Werfverslag 20 voor project: Koning Ridderdijk 44 | 8434 Westende (BE)

Nummer: 952RTW-20

Datum: vrijdag, 05 maart 2021

Verslaggever: Thijs Verhelst in opdracht voor nv architectenatelier Vyvey & Partners, architect

20.5 Opvoegen dekstenen

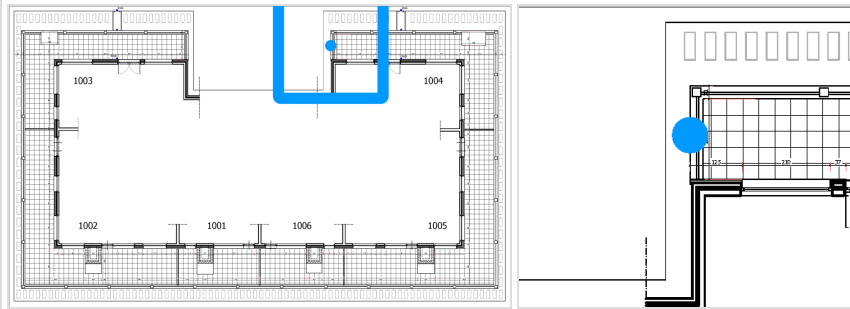
Onderkant dekstenen, t.h.v. de opstanden | kopse zijde (aanduiding | zie locatie), worden mee opgevoegd.

20.6 Bijwerken mortelbed onder dorpels

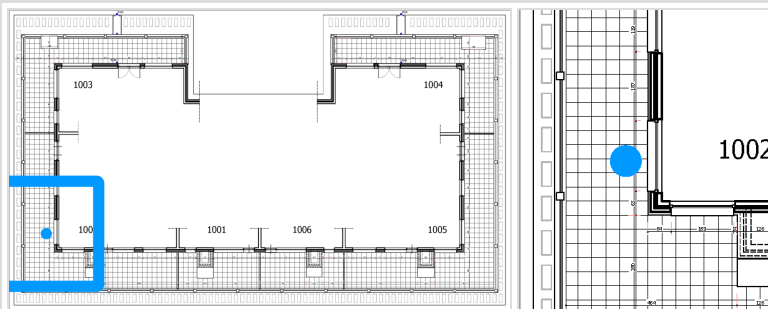
In kader van het correct/ondoorboken plaatsen van de crepi(isolatie) dient het mortelbed onder de dorpels deels ingekort/afgekapt te worden. Mortelbed mag max. 7cm uitsteken t.o.v. wandvlak.

In concreet vb. dient 4cm afgekapt te worden.

**20.7 Ophangen
buitenverlichting**

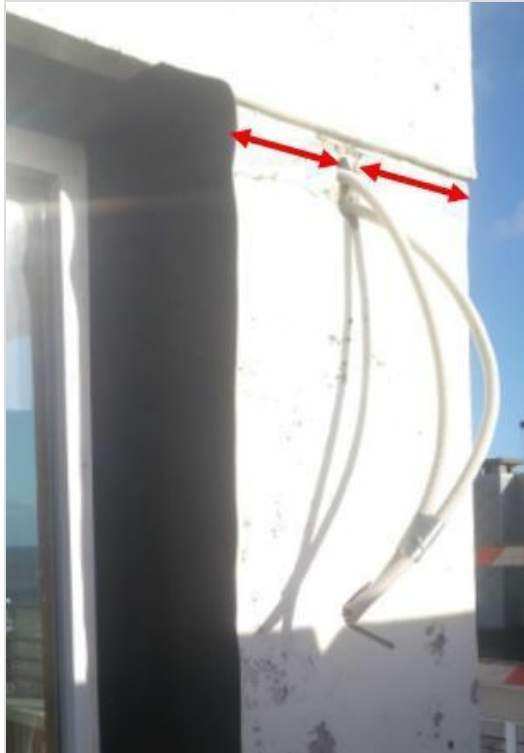
OA werkt de montage blokjes, in kader van o.a. de buitenverlichting , telkens gecentreerd in het midden van het afgewerkte wandfragment in.

**20.8 Montage blokken
zichtschermen**

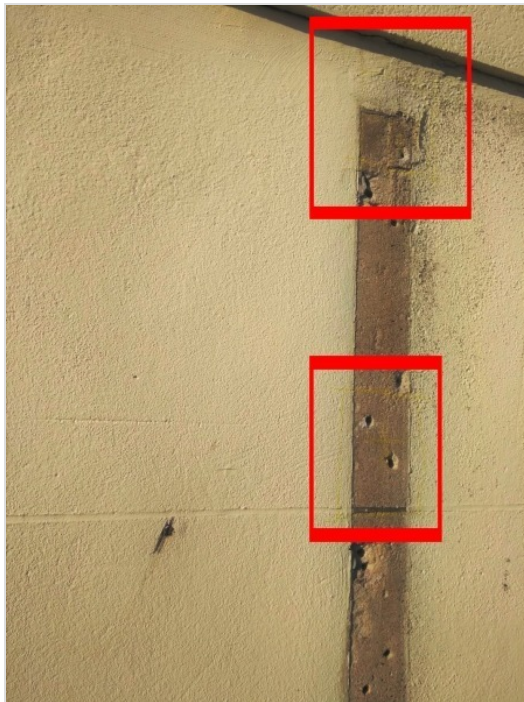
AN markeerde reeds de positie van de montageblokken in kader van de verankering van de zichtschermen.

20.9 Detail dakopstand

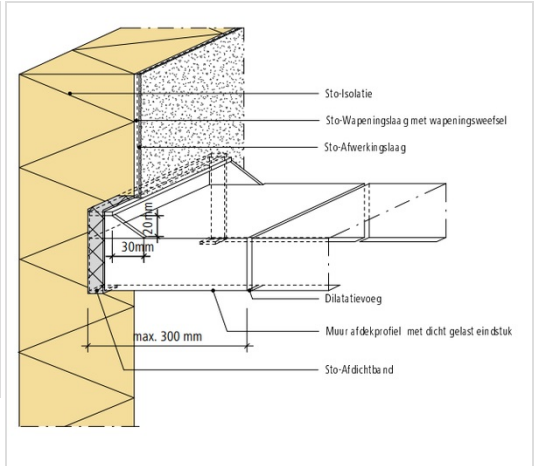
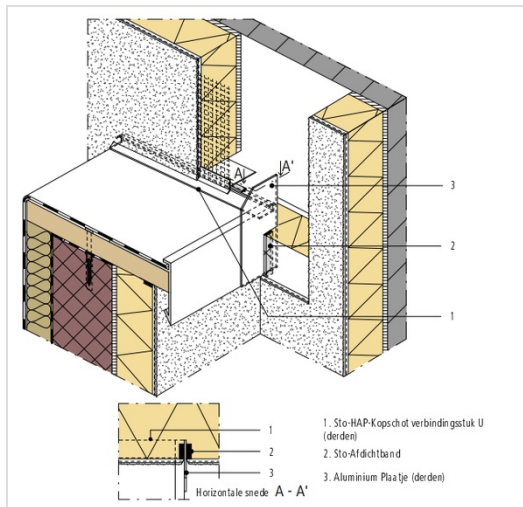
ARCH vraagt de AN om het bevestigde plaatje t.h.v. de hoek nog verder uit te laten lopen. Concreet tot net voorbij het isolatie pakket. Verwijst hiervoor naar het principe detail; 18.8 Aansluit detail | Werfverslag 18 Dakrand.

20.12 Afwerking Schouwen

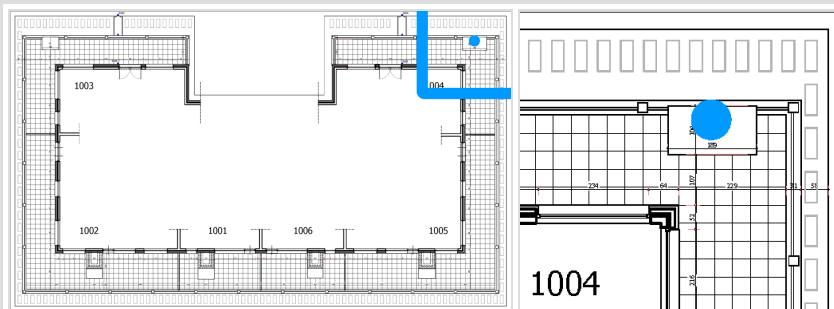
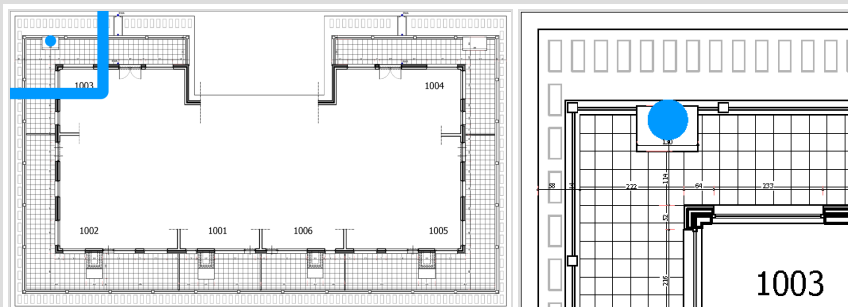
Dekstenen t.h.v. de schouwen worden, gezien hun staat, bovenaf waterdicht afgewerkt.

Isolatie (8cm) wordt achter om de schouwen doorgetrokken tot op hoogte van de opstand. T.h.v. de opstand wordt bijkomend een sokkelprofiel voorzien; cnf. principe punt 11.8: Technische schouw| Werfverslag 11

20.17 Afwerking crepi t.h.v. dorpel

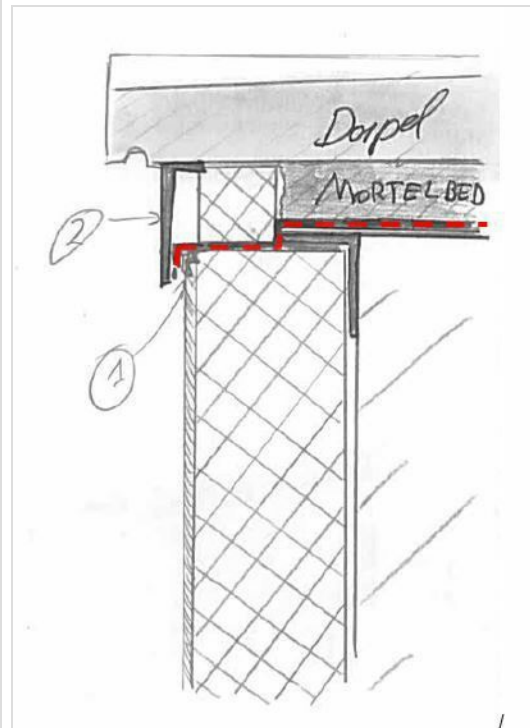
In kader van afloop waterkering wordt de afwerking, van crepi , t.h.v. onderkant dorpels besproken. ARCH bezorgt AN in navolging hieronder bijkomend principe detail. Wordt volgende werfvergadering verder besproken.

- 1: Evacuatie afloop water | EPDM Kuipje ; water kan steeds weg
- 2: L-profiel verkleefd op dorpel ; Kleur meegaand met crepi
